Projekt **Richtprojekt Bushof Effretikon
RSA und Technischer Bericht**

Bericht-N° 2441-05-200
Projekt-N° 2441

Projekt Bushof Effretikon / RSA Monitoringbericht
Seite II

Projekt Bushof Effretikon / RSA Auditbericht
Seite II

Abb. 1 Übersichtsplan Defizite Vergleich Projekt - Norm

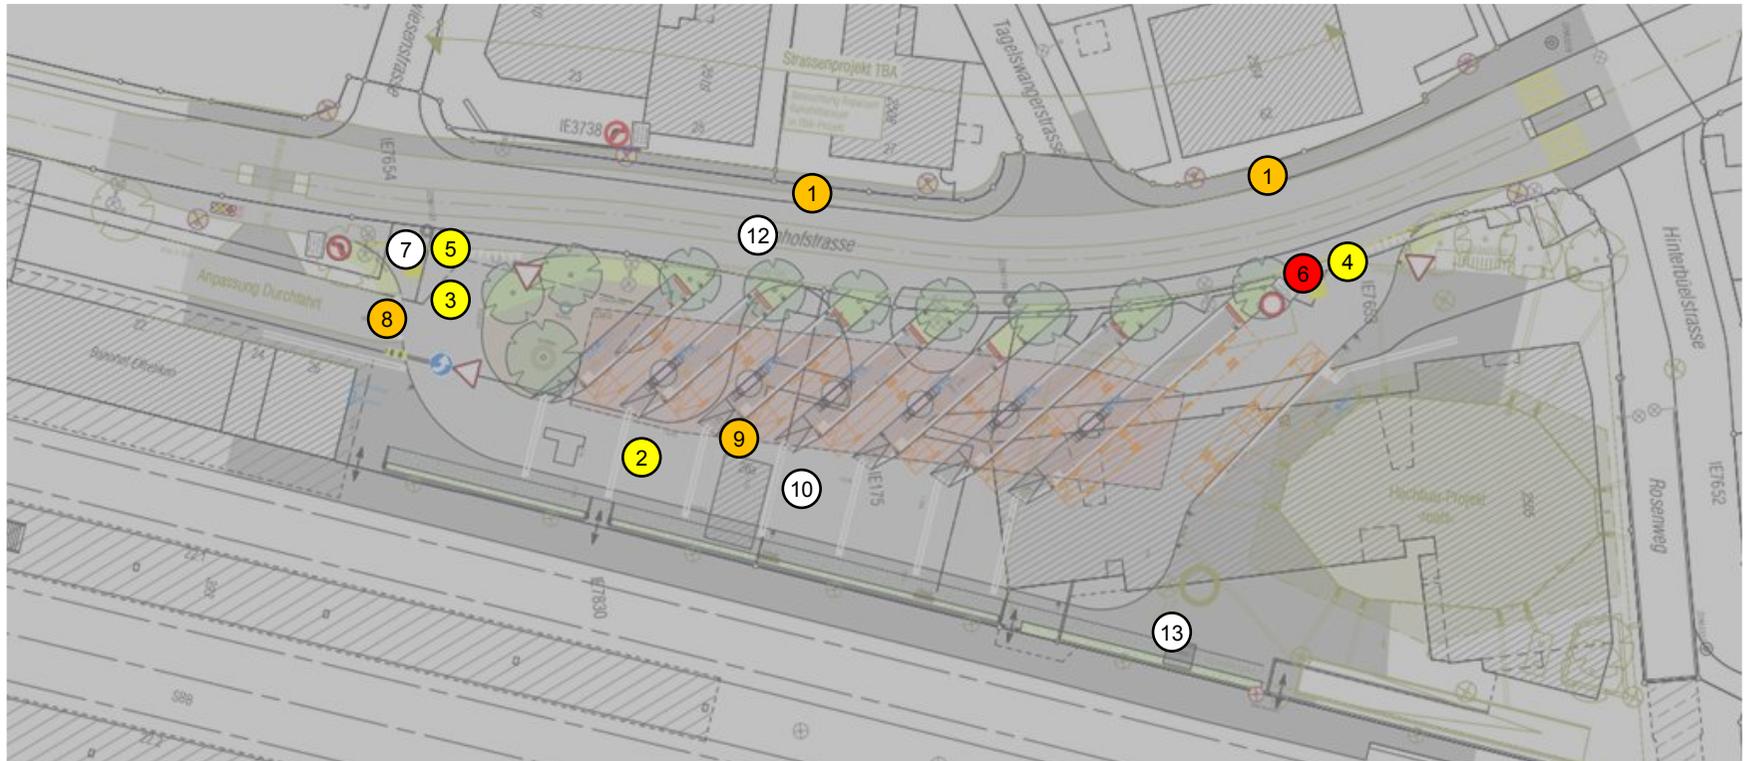
SR	Nr.	Beurteilung	Massnahmenvorschlag	Bemerkungen Projektverfasser dsp Ingenieure + Planer AG und Grob Ingenieure AG Vertreten durch Daniel Grob	Bemerkungen Projektleitung Primoz Hocevar, Stadt Illnau-Effretikon Andreas Isler, Islertec AG
mittel	1	Bei der Ausfahrt der Busse ab Kante H sowie der Einfahrt der Busse zu den Kanten A und B wird das Trottoir überschleppt. Die Überschleppung ist minimal, die Geschwindigkeiten tief und die angrenzenden Trottoirbereiche ausreichend dimensioniert.	-	Mit vorgegebener Geometrie nicht anders möglich. Evtl. kann eine leicht gedrehte Kanten im Bauprojekt geprüft werden, sodass geringeres Abdrehen und Überwischen erforderlich ist. Optimierung mit Fahrversuchen möglich.	Die Haltekanten A, B und H sollen mit Fahrversuchen optimiert werden oder bauliche Massnahmen sind an den Haltekanten umzusetzen.
klein	2	Reduzierte Breite des Bushofs kann zu Konflikten mit Gegenverkehr bei Busausfahrten im gesamten Bushofs führen. Potenzielle Konflikte entstehen nur mit Anlieferverkehr zum roots und einer Buslinie.	Sicherstellung guter Sichtverhältnisse. Reduktion Geschwindigkeiten der zufahrenden Anlieferungen. Minimierung Anlieferverkehr resp. berechtigter Verkehr zum roots	Verkehr in Bushof kann durch Busbetreiber gesteuert werden. Anlieferung root soll mit Auflagen in Baubewilligung Zufahrt festgelegt werden (Zeit und Weg), damit Konflikte minimiert werden. Prüfung alternativer Anlieferregime zum roots. Z. B. Wegfahrten und nicht Zufahrten über den Bushof oder Führung via Erschliessung Nord.	Die Anlieferung und Entsorgung des Hochhauses roots wird über die nördliche Bushofzufahrt zwischen den Haltekanten G und H abgewickelt. Der im Gegenverkehr operierende Bus wird angemeldet und die ausfahrenden Busse mittels Punktmeldeanlage orientiert.

SR	Nr.	Beurteilung	Massnahmenvorschlag	Bemerkungen Projektverfasser dsp Ingenieure + Planer AG und Grob Ingenieure AG Vertreten durch Daniel Grob	Bemerkungen Projektleitung Primoz Hocevar, Stadt Illnau-Effretikon Andreas Isler, Islertec AG
klein	3	Die Ausfahrt von Bussen an der Ausfahrt Süd erfordert die Nutzung des Mehrzweckstreifens sowie der gesamten Breite des Einmünders. Bei einem gleichzeitigen Abbiegemanöver (z.B. Linksabbieger von Anlieferungen zum roots) kann dies zu Rückwärtsfahrmanövern führen. Potenzielle Konflikte entstehen nur mit Anlieferverkehr zum roots.	Minimierung Anlieferverkehr resp. berechtigter Verkehr zum roots Prüfung Signalisation bei vermehrten Behinderungen der Busausfahrt resp. Rückwärtsfahrmanövern der Zufahrten.	Prüfung alternativer Anlieferregime zum roots. Z. B. Wegfahrten und nicht Zufahrten über den Bushof oder Führung via Erschliessung Nord.	Einverstanden mit Vorschlag / Bemerkung Projektverfasser

klein	4	Signalisation und Markierung Erschliessung Nord als Einmündung ohne Vortritt. Signalisation Fahrverbot ausgenommen Busse. Markierung der Wartelinien widerspiegelt nicht die effektiven Schleppkurven der Busse. Einmündung stellt kein Knoten, sondern eine Arealzufahrt dar.	Markierung von Führungslinien (gelb Seite Strasse und weiss Seite Bushof).	Hinweis wird mit KAPO-VTA besprochen und entsprechend angepasst.	Einverstanden mit Vorschlag / Bemerkung Projektverfasser
klein	5	Signalisation und Markierung Erschliessung Süd als Einmündung ohne Vortritt. Markierung der Wartelinien widerspiegelt nicht die effektiven Schleppkurven der Busse. Einmündung stellt kein Knoten, sondern eine Arealzufahrt dar.	Markierung von weisser Führungslinie	Hinweis wird mit KAPO-VTA besprochen und entsprechend angepasst.	Einverstanden mit Vorschlag / Bemerkung Projektverfasser
gross	6	Die Sichtweite bei der Ausfahrt Nord kann unter Berücksichtigung der effektiven Fahrlinie nicht eingehalten werden.	Prüfung Sichtbehinderung durch Baum basierend auf Baumgrösse und Typ	Sicht gem. VSS und VERV aufzeichnen für Beilage in Bauprojekt	Sichtweiten gemäss Vorgaben werden eingehalten. Aufgrund der spezifischen Gegebenheiten sind die Sichtweiten basierend auf den spezifischen Fahrzeugen und Fahrwegen und dem daraus resultierenden Sichtpunkt des Fahrers zu prüfen.

unbestimmbar	7	Die Sichtweite bei der Ausfahrt Süd kann unter Berücksichtigung der effektiven Fahrlinie nicht beurteilt werden	Prüfung Sichtbehinderung durch Baum basieren auf Baumgrösse und Typ	Siehe Punkt Nr. 6	Siehe Punkt 6

SR	Nr.	Beurteilung	Massnahmenvorschlag	Bemerkungen Projektverfasser dsp Ingenieure + Planer AG und Grob Ingenieure AG Vertreten durch Daniel Grob	Bemerkungen Projektleitung Primoz Hocevar, Stadt Illnau-Effretikon Andreas Isler, Islertec AG
mittel	8	Die Sicht bei der Durchfahrt nach links wird durch Bäume behindert.	Prüfung Sichtbehinderung durch Bäume basieren auf Baumgrösse und Typ	Baum liegt ausserhalb Perimeter Die Frequenzen auf der Durchfahrt werden durch die Parkplatzreduktion abnehmen und die Anzahl Rechtsabbieger von der Bahnhofstrasse sind durch die Anlieferung und einer Buslinie gering. Die Konfliktwahrscheinlichkeit wird entsprechend gering eingeschätzt.	Die Sicht ist im Zusammenhang mit dem südlichen Nachbarprojekt zu prüfen und die Lage des Baums unter Berücksichtigung der durchgehenden Allee zu beurteilen. Prophylaktisch ist eine Leerrohranlage bis in das Grundstück der SBB zu ziehen, damit bei Missständen eine Busbevorzugungsanlage realisiert werden kann.

mittel	9	Sicht nach rechts von ausfahrenden Bussen wird durch benachbarte Busse behindert. Die Sicht auf einfahrende Busse oder Anlieferungen zum roots wird dadurch behindert. Potenzielle Konflikte entstehen nur mit Anlieferverkehr zum roots und einer Buslinie.	Prüfung Geschwindigkeitsreduktion auf Bushof (Tempo 30 oder Begegnungszone)	Siehe Punkt Nr. 2 Begegnungszone wäre evtl. möglich zusammen mit Hinterbüelstrasse	Einverstanden mit Vorschlag / Bemerkung Projektverfasser (siehe auch Antwort zu Pkt. 2)
unbestimmbar	10	Werden durch ortunkundige Fahrzeuglenker (Anlieferung roots oder weitere Berechtigte) die erlaubten 50 km/h gefahren, bestehen zahlreiche potenzielle Konflikte mit Fussgängern / Passagieren und ausfahrenden Bussen.	Zur Verhinderung von überhöhten Geschwindigkeiten durch berechnete Zufahrten zum roots ist eine reduzierte signalisierte Höchstgeschwindigkeit zu prüfen (Tempo 30 oder Begegnungszone)	Vorschlag: Massnahmen erst bei Missständen ergreifen. Aktuell nichts vorsehen.	Einverstanden mit Vorschlag / Bemerkung Projektverfasser. Das Geschwindigkeitsregime sowie die Signalisation und Markierung ist mit der Realisierung von Tempo 30 auf der Bahnhofstrasse zu koordinieren.

SR	Nr.	Beurteilung	Massnahmenvorschlag	Bemerkungen Projektverfasser dsp Ingenieure + Planer AG und Grob Ingenieure AG Vertreten durch Daniel Grob	Bemerkungen Projektleitung Primoz Hocevar, Stadt Illnau-Effretikon Andreas Isler, Islertec AG
unbestimmbar	12	Die Erreichbarkeit des Bushofes via Bahnhofstrasse erfolgt über die projektierten Fussgängerquerungen. Die direkten Wunschlinien zu den Bussen führen über den Mehrzweckstreifen, was in einer Distanz von 50 m neben den Fussgängerstreifen nicht erlaubt ist.	Die Organisation der Querung der Bahnhofstrasse ist nicht Bestandteil des Projektes. Bei der Gestaltung der Bahnhofstrasse ist der Aspekt der Querungen entsprechen einzubringen (keine Fussgängerstreifen, Gestaltung des Mehrzweckstreifens, ...)	Vorgabe TBA für punktuelle Querungsstellen auf Bahnhofstrasse	Die Hauptfrequenzen erfolgen zwischen Bus und Bahn. Die Anzahl Fussgänger mit einer Wunschlinie über die Bahnhofstrasse vom und zum Bushof werden als gering eingeschätzt. Der Zugang zu den Busperrons von Westen wurde so gestaltet, dass ein direkter Zugang von Westen minimiert wird. Die Längsführung führt entlang der Bahn. Weiter können die Fussgängerströme seitens Projekt Bushof ohne grundsätzliche Umgestaltung nicht beeinflusst werden.

unbestimmbar	13	Die Anfahrt zu den Veloabstellplätzen östlich des roots führt aus Richtung Süden am direktesten über den Bushof. Diese Führung ist aktuell nicht erlaubt im Projekt. Ob dies durchgesetzt werden kann ist fraglich.	Prüfung Regime basierend auf Anordnung der Veloabstellplätze und der erwarteten Frequenzen und Zufahrtswegen.	Vorschlag: Massnahmen erst bei Missständen ergreifen. Aktuell nichts vorsehen.	Einverstanden mit Vorschlag / Bemerkung Projektverfasser

Abb. 2 Übersichtsplan Defizite Vergleich Projekt - Norm

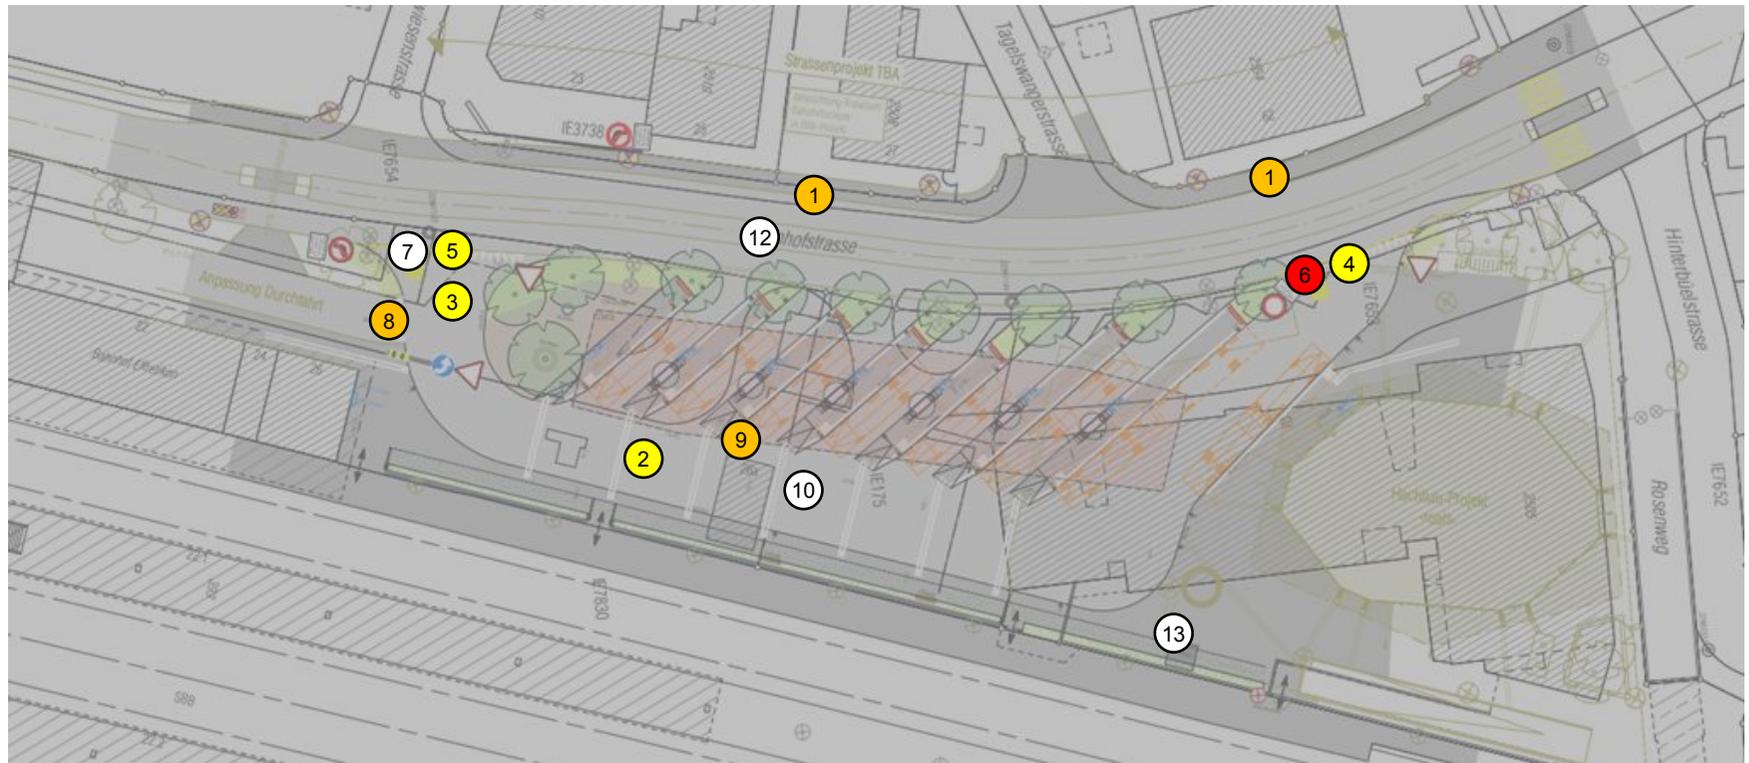
SR	Nr.	Beurteilungskriterium	Projekt Kenngrösse	Norm / Erfahrungswert	AB	Si
mittel	1	Schleppkurven Busse	Bei der Ausfahrt der Busse ab Kante H sowie der Einfahrt der Busse zu den Kanten A und B wird das Trottoir überschleppt.	Die Zulässigkeit des Überschleppens der Gehbereiche ist im Einzelfall in Abhängigkeit von Verkehrsmengen und Zusammensetzung zur prüfen.	klein	mittel
klein	2	Befahrbarkeit Bushof	Konflikt mit Gegenverkehr bei Busausfahrt im gesamten Bereich des Bushofs aufgrund der reduzierten Breite.	Die Zulässigkeit und Zweckmässigkeit von gemeinsam genutzten Strassenbereichen ist im Einzelfall basierend auf der Häufigkeit der gemeinsamen Nutzung zu beurteilen. Um Rückwärtsfahrmanöver zu verhindern sind gute Sichtverhältnisse und klare Vortrittsverhältnisse sicherzustellen.	klein	klein
klein	3	Befahrbarkeit Ausfahrt Süd	Die Ausfahrt von Bussen erfordert die Nutzung des Mehrzweckstreifens sowie der gesamten Breite des Einmünders. Bei einem gleichzeitigen Abbiegemanöver (z.B. Linksabbieger von Anlieferungen zum roots) kann dies zu Rückwärtsfahrmanövern führen.	Die Zulässigkeit und Zweckmässigkeit von gemeinsam genutzten Strassenbereichen ist im Einzelfall basierend auf der Häufigkeit der gemeinsamen Nutzung zu beurteilen. Um Rückwärtsfahrmanöver zu verhindern sind gute Sichtverhältnisse und klare Vortrittsverhältnisse sicherzustellen.	klein	mittel

klein	4	Signalisation und Markierung Erschliessung Nord	Signalisation und Markierung als Einmündung ohne Vortritt. Signalisation Fahrverbot ausgenommen Busse.	Markierung von Führungslinien (gelb Seite Strasse und weiss Seite Bushof).	klein	klein
klein	5	Signalisation und Markierung Erschliessung Süd	Signalisation und Markierung als Einmündung ohne Vortritt.	Markierung von weisser Führungslinie	klein	klein

SR	Nr.	Beurteilungskriterium	Projekt Kenngrösse	Norm / Erfahrungswert	AB	Si
gross	6	Sichtweiten Ausfahrt Nord	Unter Berücksichtigung der effektiven Ausfahrtspur der Busse: A MIV: (50 km/h):< 50-70 m A Velo: < 25 m	B: 2.5 m A MIV: (50 km/h): 50-70 m A Velo: 25 m Berücksichtigung der effektiven Fahrspur der vortrittsbelasteten Fahrzeuge	mittel	gross
unbestimmbar	7	Sichtweiten Ausfahrt Süd	Unter Berücksichtigung der effektiven Ausfahrtspur der Busse: A MIV: (50 km/h):< 50-70 m A Velo: < 25 m Ausfahrt Personenwagen: A MIV: (50 km/h):> 50-70 m A Velo: > 25 m	B: 2.5 m A MIV: (50 km/h): 50-70 m A Velo: 25 m Berücksichtigung der effektiven Fahrspur der vortrittsbelasteten Fahrzeuge	aufzeigen	gross
mittel	8	Sichtweite Durchfahrt Süd	A MIV / Bus: (50 km/h):< 50-70 m Sicht nach links durch geplante Begrünung behindert.	B: 2.5 m A MIV: (50 km/h): 50-70 m Sichtfeld frei von Hindernissen.	mittel	gross
mittel	9	Sichtweite Ausfahrt Busse Kanten A-F	Sicht nach rechts von ausfahrenden Bussen wird durch benachbarte Busse behindert. Die Sicht auf einfahrende Busse oder Anlieferungen zum roots wird dadurch behindert. A MIV < 20 m	A MIV: (50 km/h): 50-70 m A Velo: 25 m Sichtfeld frei von Hindernissen.	klein	mittel

unbestimmbar	10	Geschwindigkeitsregime	Keine Geschwindigkeitsreduktion geplant. Tempo 50 innerorts	Zur Verhinderung von überhöhten Geschwindigkeiten durch berechnete Zufahrten zum roots ist eine reduzierte signalisierten Höchstgeschwindigkeit zu prüfen.	aufzeigen	gross

-	11	Fussgängerführung Ost	Direkte Führung der Busspassagiere über Bushof mittels taktil visueller Markierung. Vortrittsbelastete Querung des Bushofes und der Zufahrtsspur für Anlieferungen zum roots. Entlang des Bushofes führt ein Trottoir mit einer Breite von rund 2.80 m	Direkte und sichere Führung mit ausreichenden Sichtweiten. Selbsterklärenden Strassenraumgestaltung.	keine	gross

SR	Nr.	Beurteilungskriterium	Projekt Kenngrösse	Norm / Erfahrungswert	AB	Si
unbestimmbar	12	Fussgängerführung West	Die Erreichbarkeit des Bushofes via Bahnhofstrasse erfolgt über die projektierten Fussgängerquerungen	Direkte und sichere Führung mit ausreichenden Sichtweiten. Berücksichtigung der geringen Umweg-Akzeptanz der Fussgänger	aufzeigen	mittel
unbestimmbar	13	Veloführung	Veloführung zu den Veloabstellplätzen östlich des roots erfolgt nicht via Bushof. Bei einer Führung über den Bahnhofplatz analog der Anlieferung zum roots ist einer Anpassung der Signalisation zu prüfen.	Klare und direkte Führung der Velofahrenden zum Ziel resp. der Abstellplätze. Minimierung der Konfliktpunkte mit anderen Verkehrsteilnehmenden und Minimierung der «Versuchung» von unerlaubten und sicherheitskritischen Zufahrten.	aufzeigen	gross
